INFORME N° 00851-2022-SENACE-PE/DEAR

ASUNTO : Evaluación del Informe Técnico Sustentatorio el Proyecto Quellaveco, presentado por Anglo American Quellaveco S.A.

REFERENCIA : M-ITS-00203-2022 (20.07.2022)

FECHA : Lima, 14 de octubre de 2022.

Gráfico N° 01. Vista de planta y de corte del tajo configuración aprobada y propuesta

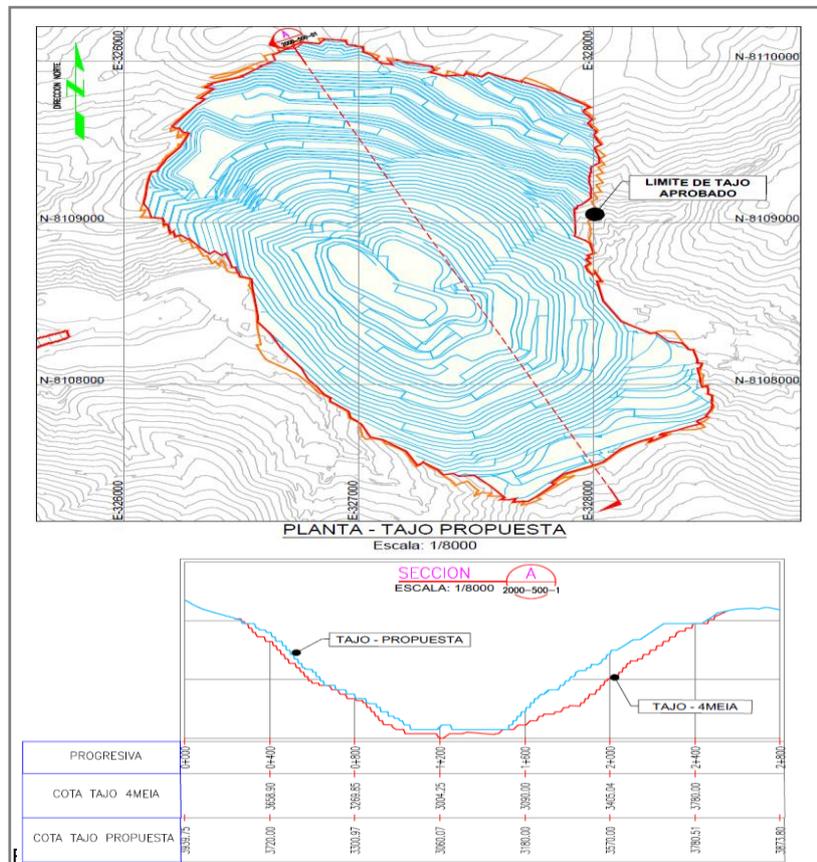
El diseño del tajo, en cuanto a sus dimensiones máximas y huella aprobada, no se ve modificado con respecto a la configuración aprobada; no obstante, se observa mínimas reducciones de la huella del tajo en determinadas secciones y algunos parámetros de diseño conforme se observa en el gráfico a continuación.

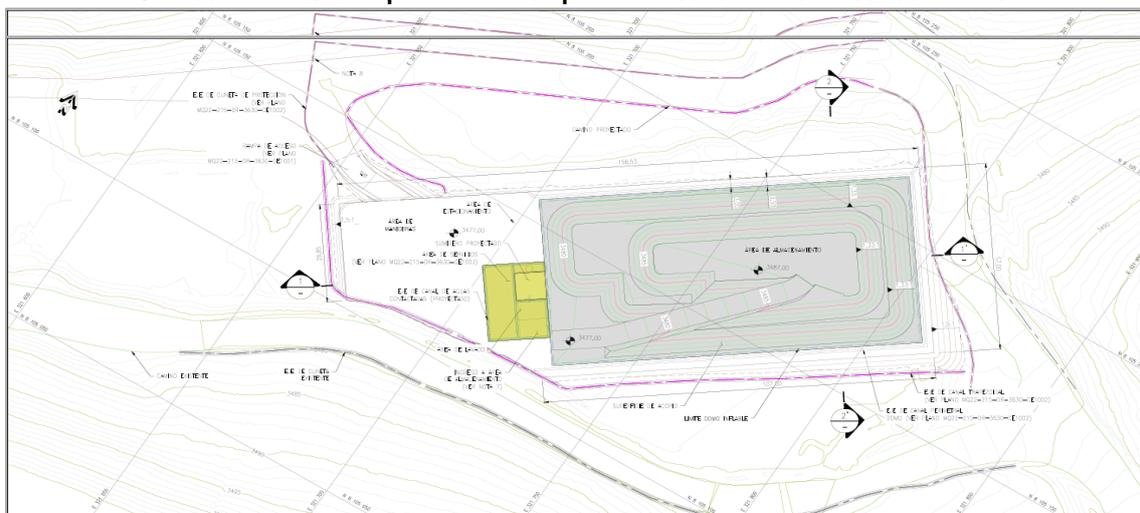
El área de almacenamiento de concentrados de cobre propuesto se ubicará en las coordenadas UTM (Datum WGS84) 321 760 E, 8 105 160 N; conforme se presenta en el Plano MQ22-215-DR-3630-CE1021 del Anexo 9.18 del Noveno ITS Quellaveco; donde se presenta la vista del componente propuesto superpuesto sobre una imagen satelital y la huella aprobada del 'Botadero 1', componente aprobado sobre el cual se emplazará el área de almacenamiento de concentrados propuesto.

características de estabilidad física que le permita manejar la carga del área de almacenamiento de concentrados.
